DETERMINAZIONE DEL DIRIGENTE SERVIZIO VIA/VINCA 8 luglio 2024, n. 322

[ID VIP 10223] - Parco eolico denominato “Copertino”, costituito da 8 aerogeneratori di potenza unitaria di 4,5 MW, per una potenza complessiva d’impianto pari a 36 MW, da realizzarsi nei comuni di Copertino (LE), Carmiano (LE) e Leverano (LE), incluse le relative opere di connessione alla RTN che interessano anche il Comune di Nardò (LE).

Istanza per il rilascio del Provvedimento di VIA statale ex art. 23 del D.lgs. n. 152/2006 e ss.mm.ii.

Relazione tecnica a supporto dell'istruttoria sul progetto
ID_VIP 10223

Figura 3 – Individuazione degli aerogeneratori di progetto su cartografia rispetto alla presenza di impianti eolici autorizzati e/o in fase di autorizzazione nell'area buffer 10 km - dati FER

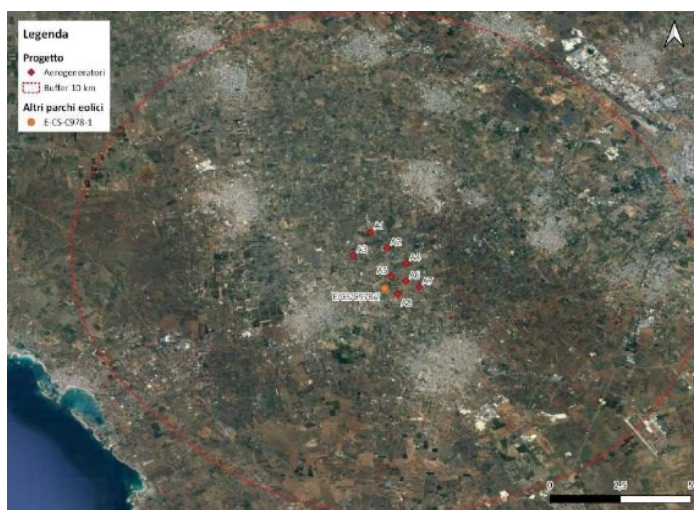
- **Let. a)** – Nell'area in esame **non sono presenti impianti che utilizzano già la stessa fonte energetica e l'impianto si configura come nuova realizzazione**. La Figura 2 inquadra l'impianto eolico in progetto rispetto alle installazioni attualmente realizzate, cantierate e sottoposte a iter autorizzativo concluso positivamente come da Linee Guida della Regione Puglia.

Figura 5 – Verifica di coerenza del progetto rispetto alle aree idonee di cui al d.lgs. 199/2021 – (dettaglio area impianto)

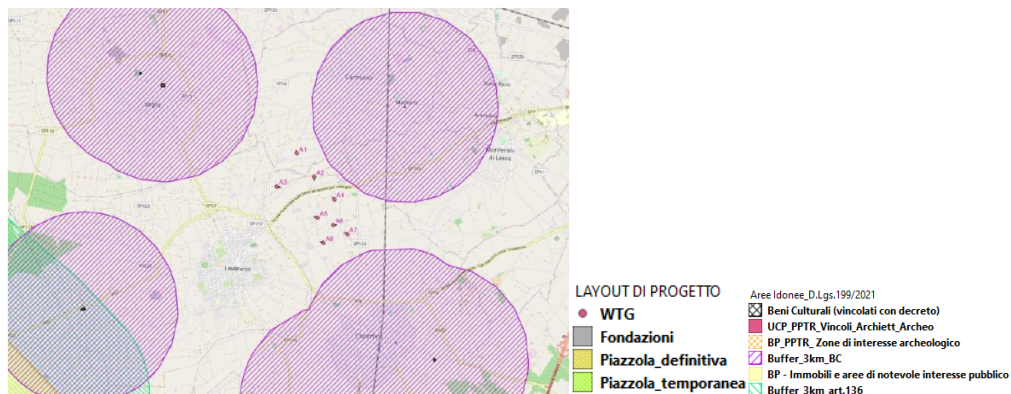
- ❖ Le torri di progetto sono esterne alle aree tutelate ai sensi del D.Lgs. 42/2004 e al buffer di 3 km dai beni culturali e alle aree ex art. 136 del D.Lgs. 42/2004: **gli aerogeneratori ricadono in area idonea. La SSU non rientra nella definizione di area idonea.**

Figura 6– Verifica di coerenza del progetto rispetto alle aree idonee di cui al d.lgs. 199/2021 – (dettaglio area SSU)

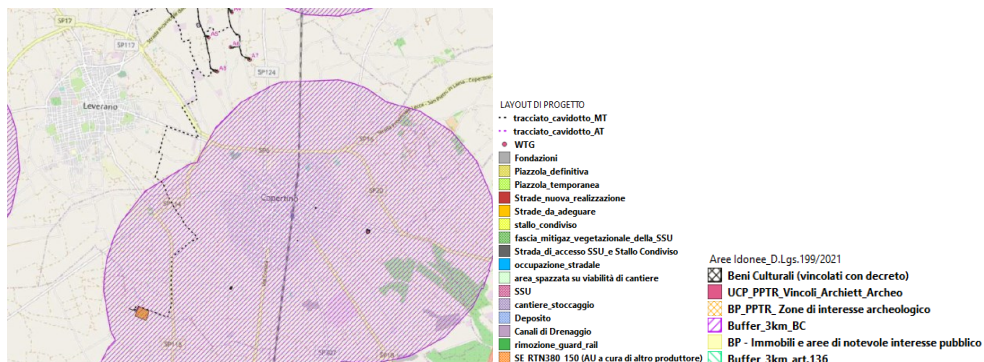
5. **La SSU non rientra nella definizione di area idonea**.
6. **L'area dell'impianto proposto non ricade tra quelle indicate come non idonee ai sensi del regolamento regionale n. 24 del 2010**.

Figura 7 – Stralcio aree non idonee FER Regione Puglia – area aerogeneratori.

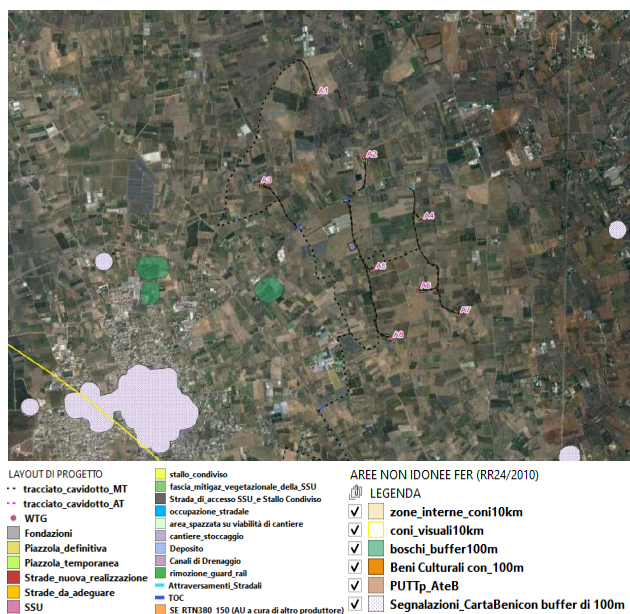
L'area dell'impianto proposto **non ricade** tra quelle indicate come **non idonee** ai sensi del regolamento regionale n. 24 del 2010.

Figura 10 – Area Buffer 7,5 Km - Impatto Cumulativo

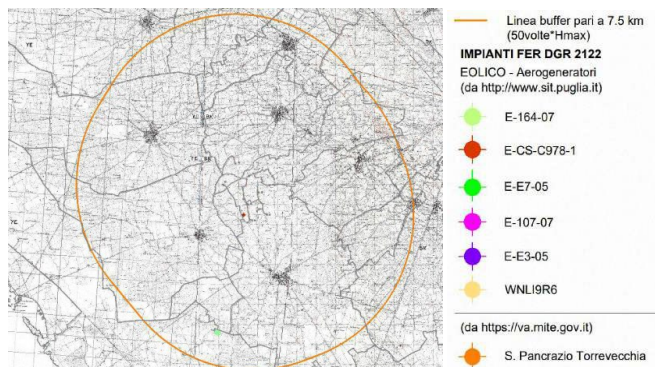
Nell'area buffer di 7,5 km rientra solo l'impianto "E/CS/C978/1", situato nel Comune di Copertino, a circa 530 m dalla WTG A8. L'impianto è costituito da un unico aerogeneratore di media taglia, con potenza di 900 kW e altezza massima di circa 90 m.

Ai fini della valutazione del cumulo del progetto sul suolo si può ritenere che l'impatto è prodotto solo dalla presenza di un altro aerogeneratore realizzato e localizzato nei pressi della WTG A8.
